## 高雄市「全國水環境改善計畫-九番埤排水水岸環境營造計畫」

### 細部設計第二次審查會議

## 細部設計審查會議意見修正對照表

**細部設計審查會**

# 細部設計 植栽配置

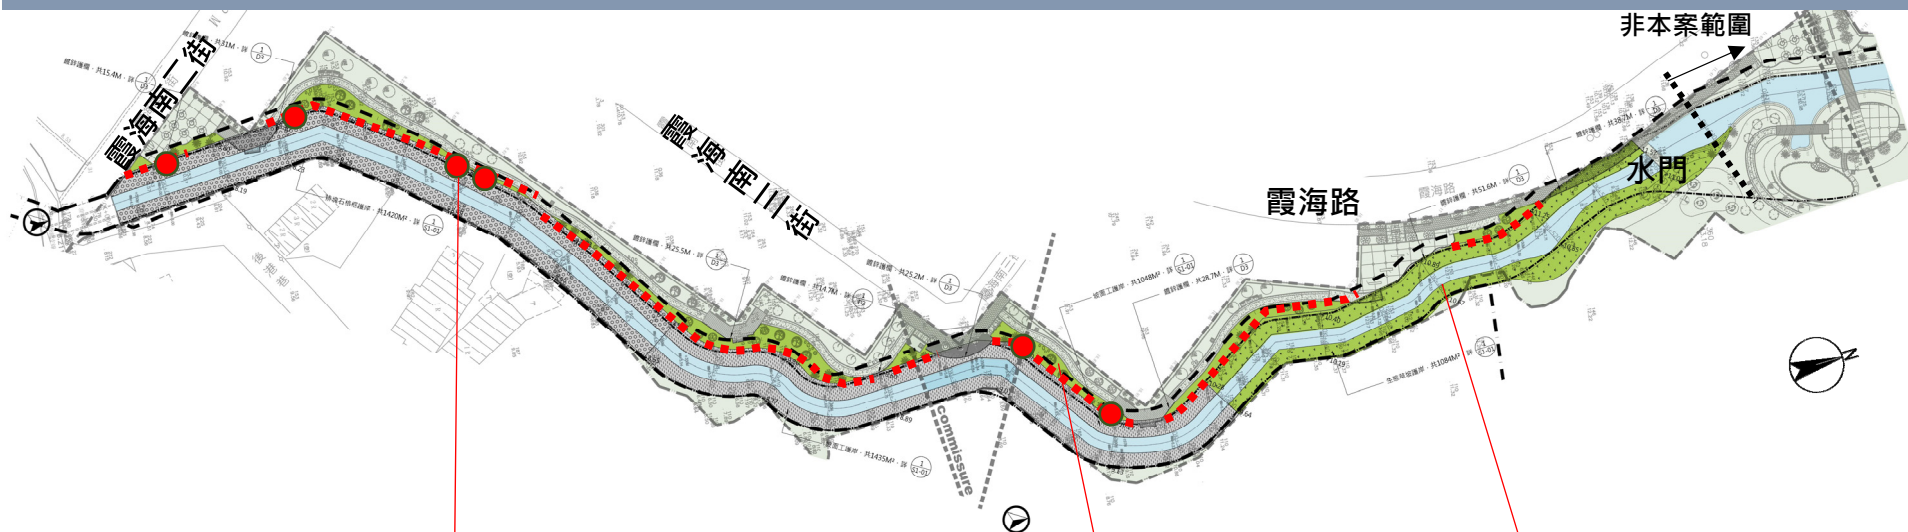
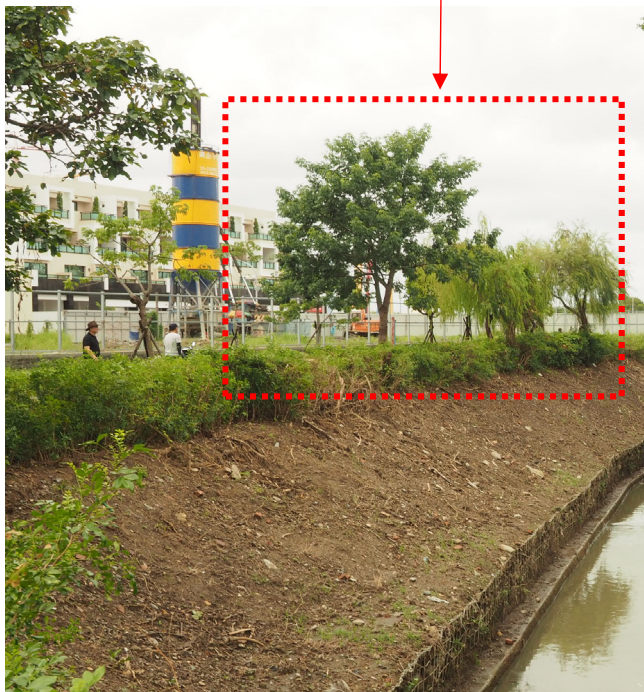
1. 預算總表(三)植栽工程費用 4,507,732 元，但 2020/01/07 會議中所提資料植栽工程費用是 3,189,122 元，款額驟升，請詳加說明。
2. 從【預算】詳細價目表 P.4，編列植栽的灌木類只有矮仙丹、草本植物金腰箭、地被植物巴西地毯草等，有違「多樣性種植」之原則。請補充說明：在上次審查會後，與生態顧問團隊研商的歷程？
3. 從照片顯示，十幾年前設置的石條座椅似乎都欠缺綠蔭，茲建議將準備移植的樹木移到這些舊座椅或行將新增的座椅處，以發揮其綠蔭功能。目前所列移植樹種的柳樹，假若是台灣原生種的”水柳”，是從前濱溪很常見、也很容易拓展生長區域的樹種；假若是從中國大陸引進的”垂柳”，則其藥性、以及”灞橋折柳”的典故，均充滿故事性，值得在環境教育上加以發揮。

審查委員意見		處理情形	
8	S2-05 sta 1K+120~1K+182 河道已很寬，且進行開挖，則何需辦理懸臂式擋土牆設計？		感謝委員指教，依據治理計畫本段尚須部分降挖以達設計渠底且考量兩側腹地不足施作緩坡故採擋土牆護岸型式，詳S2-01~S2-04。
9	本工程辦理施工階段的調查費用僅1次，且無自主檢查的要求，請再加強。		感謝委員指教，已修改項目名稱該預算應為施工廠商進行自種檢查的費用，調查方面為逢甲團隊持續執行。
<b>林委員淑英(書面意見)</b>			
1	預算總表(三)植栽工程費用4,507,732元，但2020/01/07會議中所提資料植栽工程費用是3,189,122元，款額驟升，請詳加說明。		感謝指教，因調整護岸工法修正部分植栽配置，影響植栽工程費用及撫育費增加，詳植栽平面配置圖P1-01~P2-05。
2	從【預算】詳細價目表P.4，編列植栽的灌木類只有矮仙丹、草本植物金腰箭、地被植物巴西地毯草等，有違「多樣性種植」之原則。請補充說明：在上次審查會後，與生態顧問團隊研商的歷程？		感謝委員指教，因本工程並沒有過度影響植被，因此編列植栽的種類僅提供安全防護的綠籬植物、裸露區域的草皮補植等用途，以避免搶奪原地植物的生長空間；逢甲團隊有建議植栽的建議，應以原生在地物種為主，已更改補植植物為月橘，取代外來植物矮仙丹。
3	從照片顯示，十幾年前設置的石條座椅似乎都欠缺綠蔭，茲建議將準備移植的樹木移到這些舊座椅或行將新增的座椅處，以發揮其綠蔭功能。目前所列移植樹種的柳樹，假若是台灣原生種的”水柳”，是從前濱溪很常見、也很容易拓展生長區域的樹種；假若是從中國大陸引進的”垂柳”，則其藥性、以及”灞橋折柳”的典故，均充滿故事性，值得在環境教育上加加以發揮。		感謝委員指教，本案工程調整部分休憩平台及座椅位置，並將園內移植之喬木種植至休憩區域周邊以形塑綠蔭，詳植栽平面配置圖P1-02。

# 細部設計 平面配置

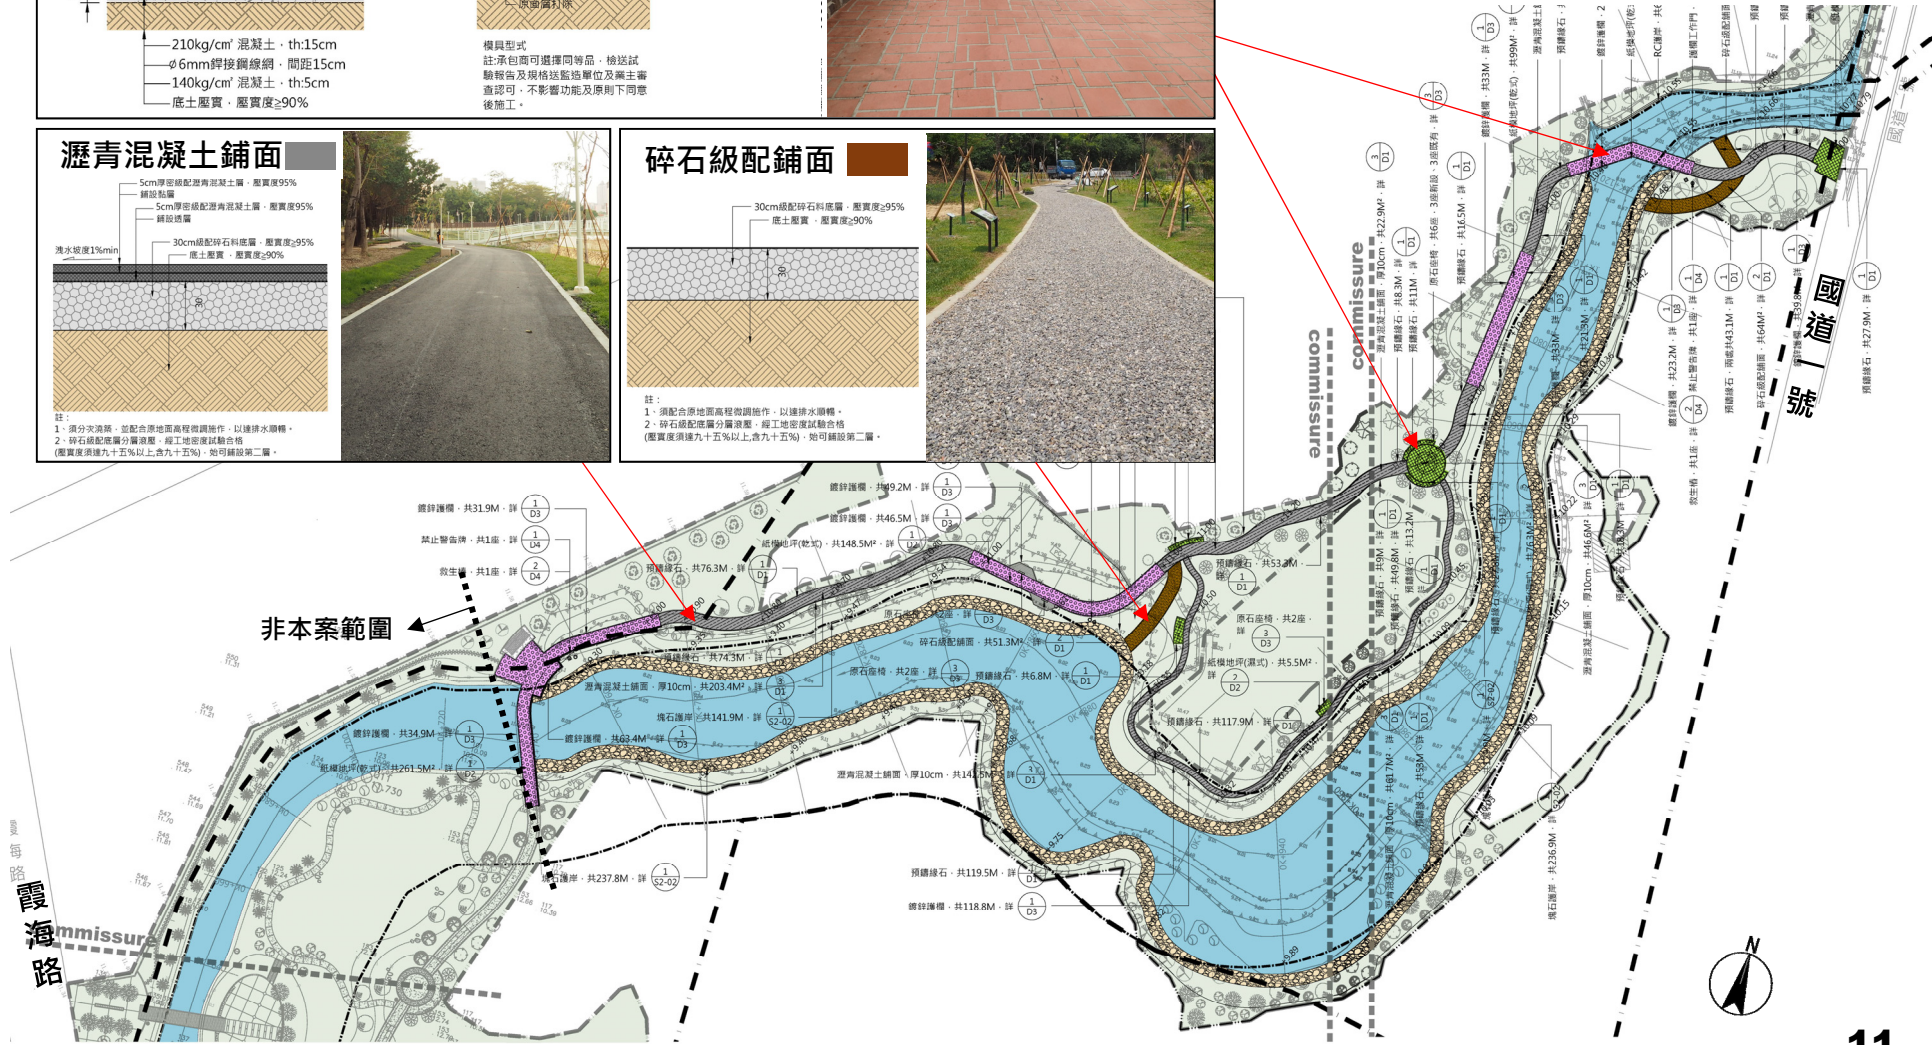
1. 本營造計畫案之工作內容仍過度水泥化，總長1182.5公尺之渠道僅有620公尺之水泥化，建議邊坡已達土壤安息角，全部去除水泥化設施與規劃。
2. 建議沿水岸邊緣應植種植栽達到綠化功能。
3. 步道之設置請注意收縮縫的設置，一般以4M為間距之設計為宜(包括紙模地坪)。
4. 水域環境可考慮局部之水生植栽的引入，包括浮水、挺水植物，以提升生態性。
5. 不同之渠道斷面如何銜接，請注意介面的處理方式。
6. 工程預算之植栽工程僅4,507,732佔的比例偏低且大部分為植栽移除及植栽修剪及灌木植栽，混凝土與鋼筋之費用大約達2000萬約佔25%，不太符合水環境之精神。

1. 設計案在不同構造之間聯結順暢性，請再詳細評析(塊石→坡面工→植生草坡→RC護岸)。
2. 原有紙模地坪打除重作，是否考量到相關構造之life cycle造成維護管理上之困難。
3. 預算總表(詳細價目表)編有植筋、伸縮縫(地坪)之項目，未在設計圖說上呈現。
4. 本工程使用杉木樁(Ø10cm, L=4M)之目的為何?若有妥適之計算書才能支持日後之設計合理性。
5. 若可以的話請協助業主編列「植生盤點表」，將有助於日後施工階段。

審查委員意見	處理情形
<b>王立人委員</b>	
1	本營造計畫案之工作內容仍過度水泥化，總長1182.5公尺之渠道僅有620公尺之水泥化，建議邊坡已達土壤安息角，全部去除水泥化設施與規劃。  感謝委員指教，已修正護岸工法，詳S2-01~S2-04。
2	建議沿水岸邊緣應植種植栽達到綠化功能。  感謝委員指教，已修正護岸工法詳S2-03及植栽平面圖詳P1-02。
3	步道之設置請注意收縮縫的設置，一般以4M為間距之設計為宜(包括紙模地坪)。  感謝委員指教，已補充於細部圖說，詳D2。
4	水域環境可考慮局部之水生植栽的引入，包括浮水、挺水植物，以提升生態性。  感謝委員指教，已增加水生植物栽植，詳植栽平面圖P1-02。
5	不同之渠道斷面如何銜接，請注意介面的處理方式。  感謝委員指教，已修正護岸工法，詳S2-01~S3-18。
6	工程預算之植栽工程僅4,507,732佔的比例偏低且大部分為植栽移除及植栽修剪及灌木植栽，混凝土與鋼筋之費用大約達2000萬約佔25%，不太符合水環境之精神。  感謝委員指教，已修正護岸工法並調整預算，詳工程預算書。
<b>詹委員明勇</b>	
1	設計案在不同構造之間聯結順暢性，請再詳細評析(塊石→坡面工→植生草坡→RC護岸)。  感謝委員指教，已修正護岸工法，詳S2-01~S2-04。
2	原有紙模地坪打除重作，是否考量到相關構造之life cycle造成維護  感謝委員指教，考量既有鋪面結構建議維持紙模地坪設計，詳

審查委員意見		處理情形	
	管理上之困難。		D2。
3	預算總表(詳細價目表)編有植筋、伸縮縫(地坪)之項目，未在設計圖說上呈現。		知悉，感謝委員指教，已修正施工圖，詳 D2。
4	本工程使用杉木樁(Ø10cm, L=4M)之目的為何?若有妥適之計算書才能支持日後之設計合理性。		考量現場部分地質較軟爛需加強底座地質強度，且因河道工區腹地狹小施工空間有限，故採杉木樁打樁入土加強穩固地基，詳 S2-02。
5	若可以的話請協助業主編列「植生盤點表」，將有助於日後施工階段。		知悉，後續納入施工階段由承攬廠商提送監造單位辦理。
<b>林委員連山</b>			
1	L1-01 分區說明圖應交代座標、銜接圖號，另圖不清。		知悉，感謝委員指教，相關座標已補充於施工圖說，詳 L5-01~L5-03。
2	L2-01 所標示之治理計畫線、用地範圍線及基地範圍並不清楚；另所附的圖例與平面圖所標示的圖例並不相同，請修正。		知悉，感謝委員指教，已修正圖面，詳 L2-01~L2-03。
3	L3-02 之用地範圍圖含括私有土地，則其取得工作會否影響工程的實施?		本案施作區域已避開私有土地範圍，故不影響工程實施。
4	L4-02 現況環境整理 2601m <sup>2</sup> ，但無範圍之劃定及整理的內容。		感謝委員指教，相關施作項目已補充於施工圖說及工程預算書，詳整備圖 L4-02 及工程預算書詳細價目表第 5 頁。
5	L4-01 水道 0K+000~0K+560 環境整理 2800 m <sup>2</sup> ，無具體辦理內容。		感謝委員指教，相關施作項目已補充於工程預算書，詳工程預算書詳細價目表第 5 頁。
6	全線橫斷面圖之治理線及用地範圍線建議應依公告的堤線來標示。		感謝委員指教，因部分治理線尚位於兩岸私有地範圍內，本案考量期程僅以公有地區域進行規畫設計施工。
7	S2-02 1:1 坡面工需否植筋?且左、右岸之標度不一致。		感謝委員指教，已修正護岸工法，詳 S2-01~S2-04。
